Dodatek č. 5

ke smlouvě o provedení stavby č. OLP/2641/2017

"COV strojírenství a elektrotechniky - SPŠSE a VOŠ Liberec"

ZMĚNOVÝ LIST	číslo ZL: 5		
Název akce:	„COV strojírenství a elektrotechniky – SPŠSE a VOŠ Liberec“		
Investor:	Liberecký kraj		
Zhotovitel:	První podještědská stavební spol. s r.o.		
Smlouva o provedení stavby č.OLP/2641/2017	r.č.p. CZ.06.2.67/0.0/0.0/16_050/0002754		
Změnový list vystavil:	Liberecký kraj	Datum:	31.10.2018
Předmět změny: V průběhu provádění stavby vyvstala potřeba spočívající ve změně závazku ze smlouvy, které spočívaly v provedení víceprací. Změna závazku není podstatnou změnou smlouvy a je sjednána v souladu s § 222 odst. 4 zákona, kdy se za podstatnou změnu závazku ze smlouvy nepovažuje změna, která nemění celkovou povahu veřejné zakázky, a která je nižší hodnoty nežli limit pro nadlimitní veřejnou zakázku; dále musí být hodnota změny závazku ze smlouvy nižší než 15% původní hodnoty závazku ze smlouvy na veřejnou zakázku na stavební práce. 5.1 Obklady a dlažby Popis a zdůvodnění změny: V projektové dokumentaci jsou určeny rozměry obkladů a dlažeb. Na žádost uživatele dochází ke změnám rozměrů obkladů a dlažeb a to z důvodu zajištění navazují

PŮDORYS 1.NP

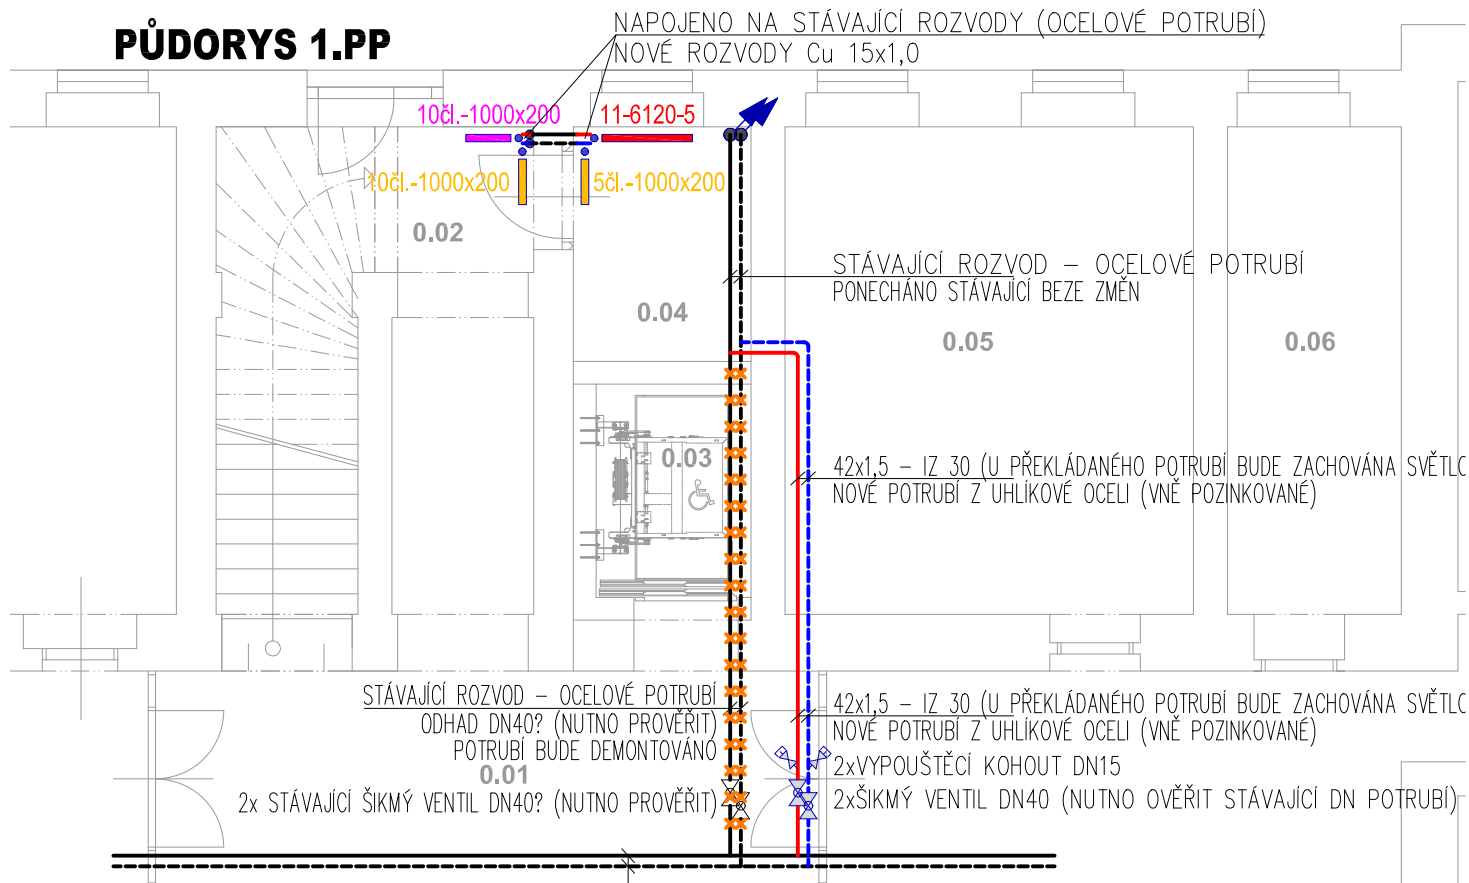
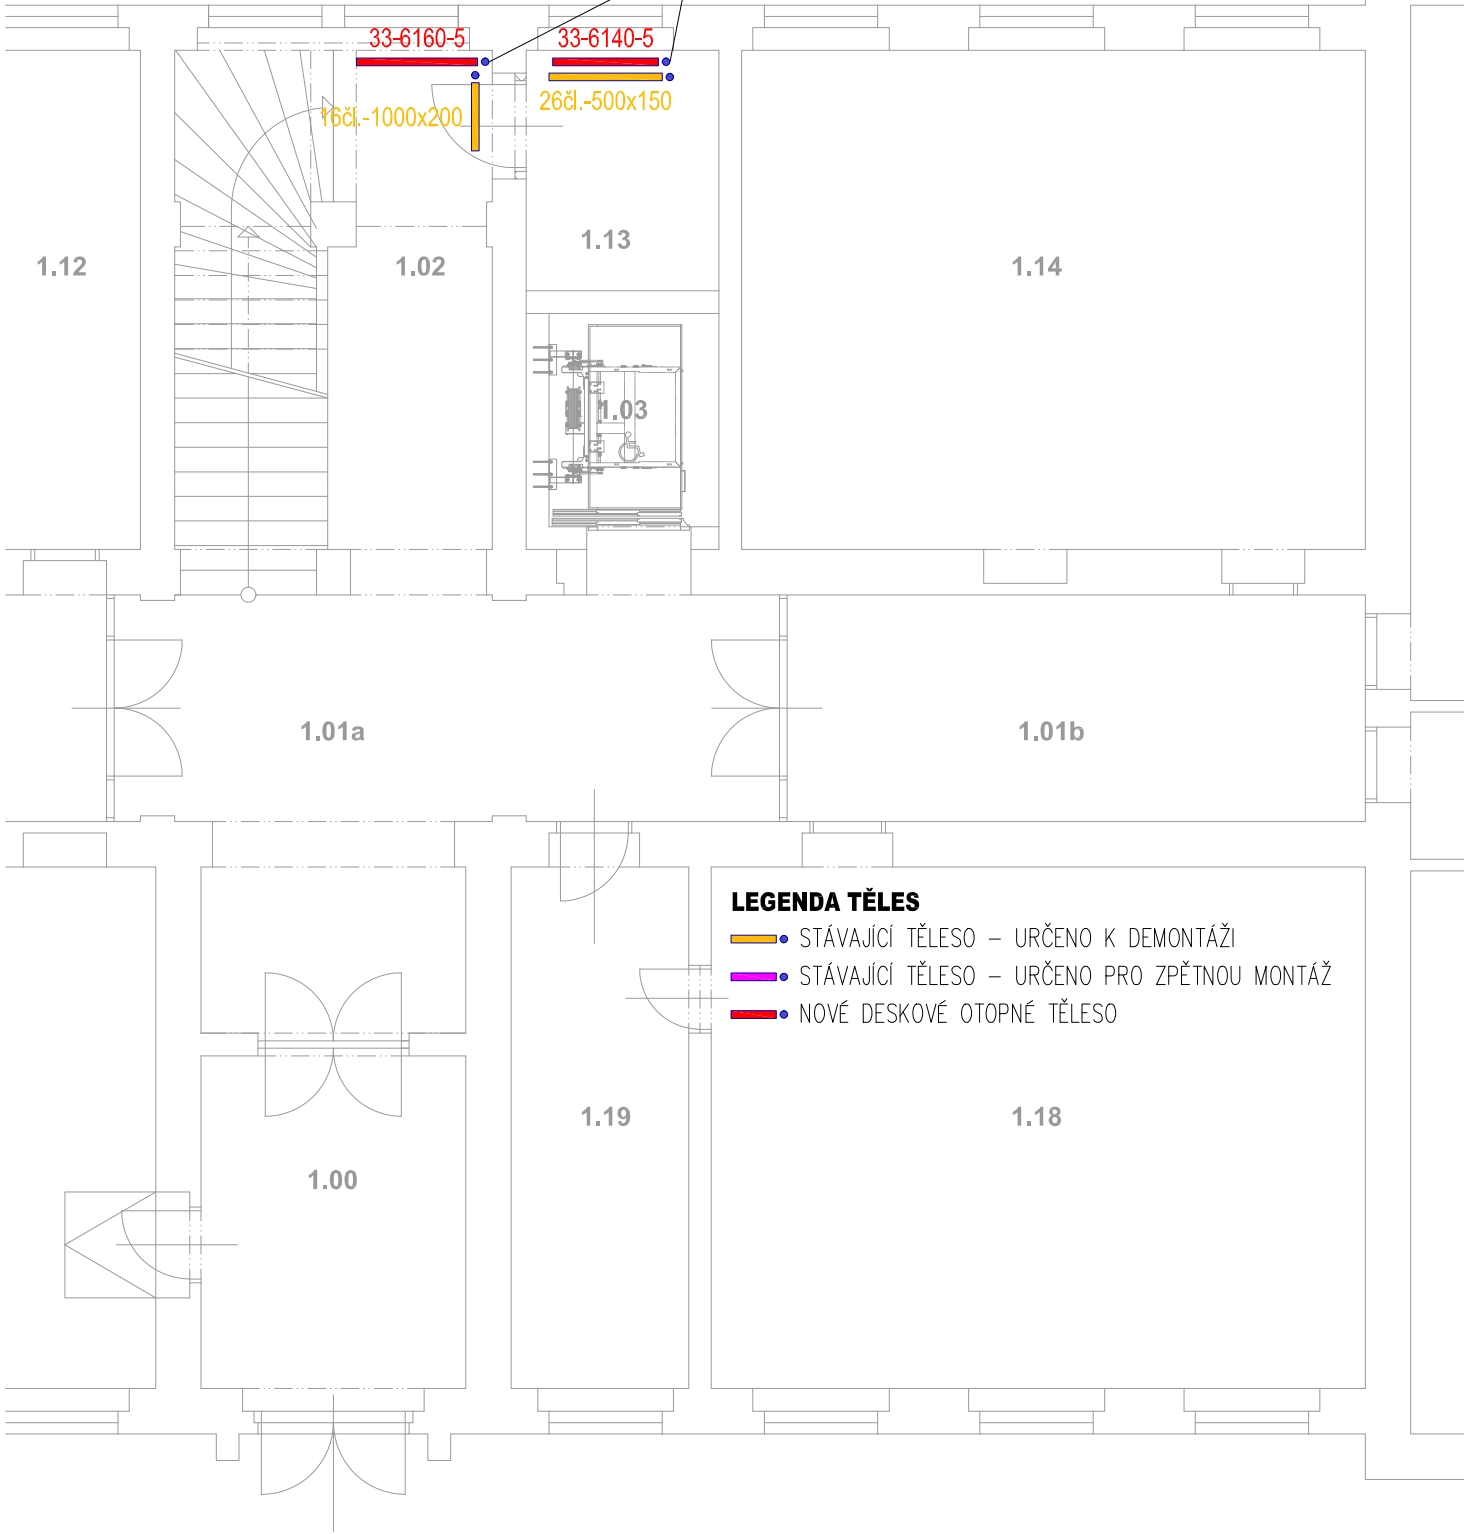
Dle projektové dokumentace má dojít v místnostech č.0.04 a 1.13 k probourání otvoru do schodišťového prostoru. V místě bourané konstrukce se nachází radiátory, se kterými PD neuvažovala. Pro provedení otvoru musí dojít k přemístění těchto radiátorů. Vzhledem ke stavu radiátorů budou 3ks nahrazeny novými radiátory a 1ks bude znovu instalován (viz příloha č.5 a č.6).

Pi-1 Půdorys:

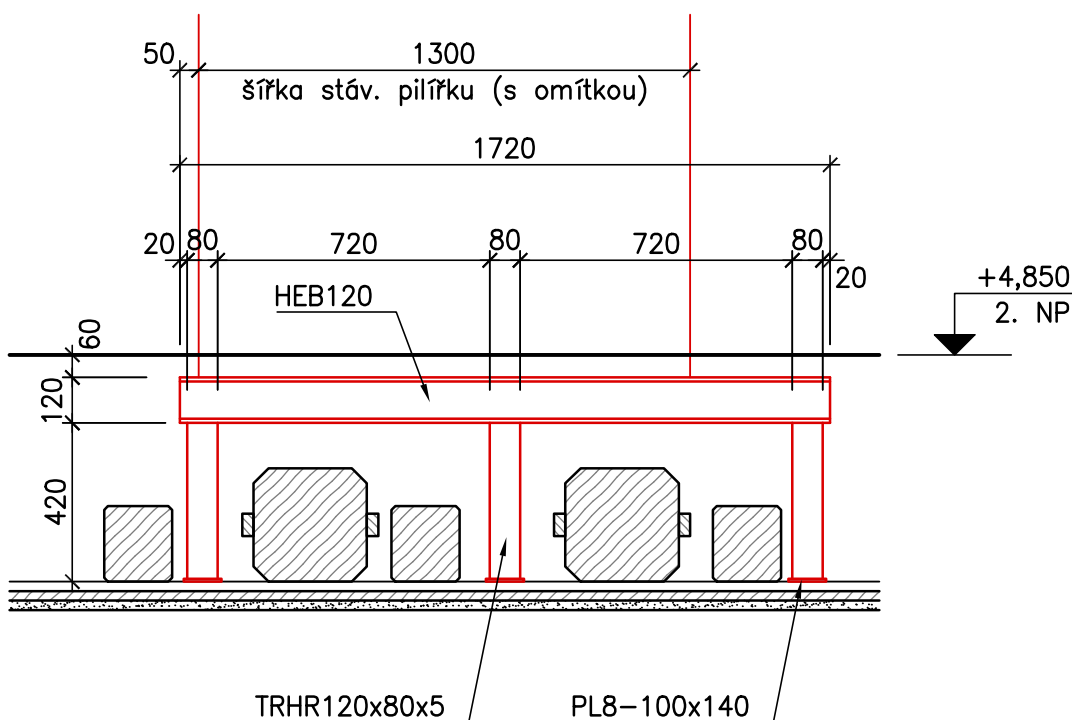
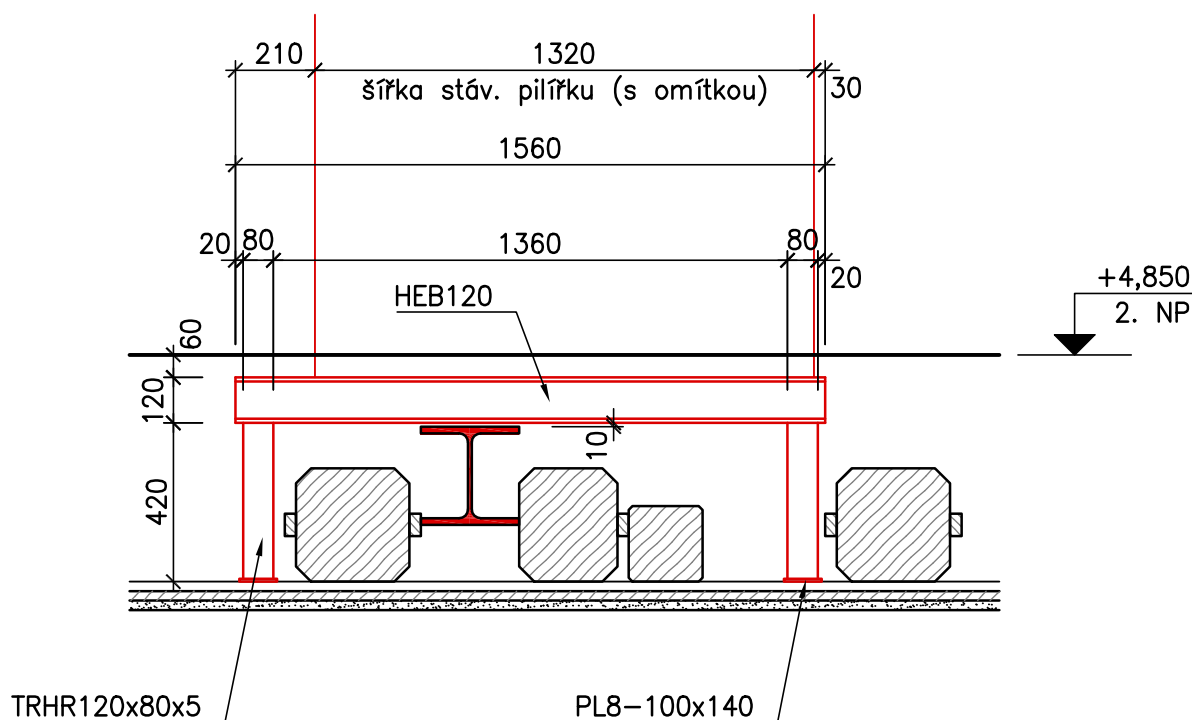
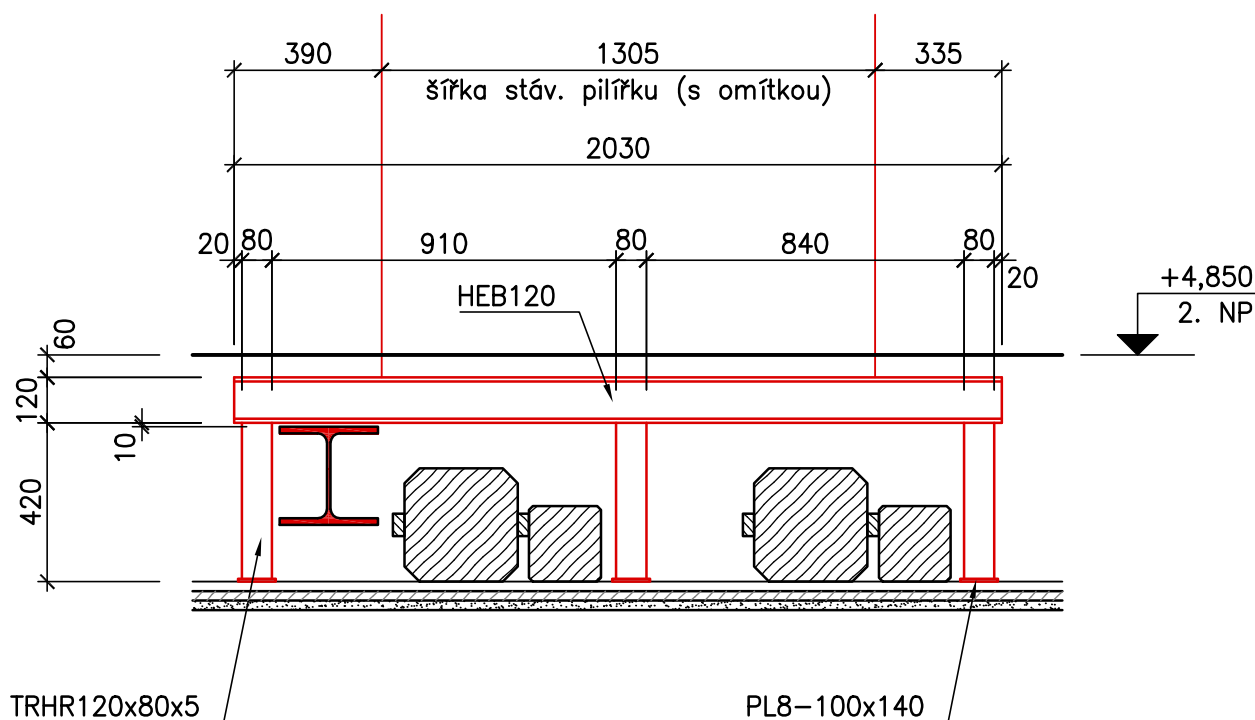
Dle projektové dokumentace má dojít k vyzdění zesilujících meziokenních pilířů v m.č.2.06,

založených na rozšířeném zdivu nižšího podlaží. Po rozkrytí podlahové konstrukce bylo zjištěno, že v místě zakládání se nachází stropní trámy neumožňující plošné založení. Statikem byla navržena roznášecí ocelová konstrukce, na které budou pilíře založeny (viz příloha č.7). Tato nosná konstrukce brání provedení původnímu řešení ÚT a to konkrétně velikosti a rozmístění radiátorů a musí dojít k jejich změně. Změny se týkají jednak velikosti radiátorů a také jejich množství. Původně navržené radiátory projektovou dokumentací, které již byly z důvodu osazení přípojných potrubí nainstalovány, musí být demontovány a nahrazeny radiátory jiných rozměrů. Dojde také k doplnění 1ks radiátoru, aby byla splněna požadovaná výkonnost. Demontované radiátory budou navraceny zpět prodejci za prodejní cenu.
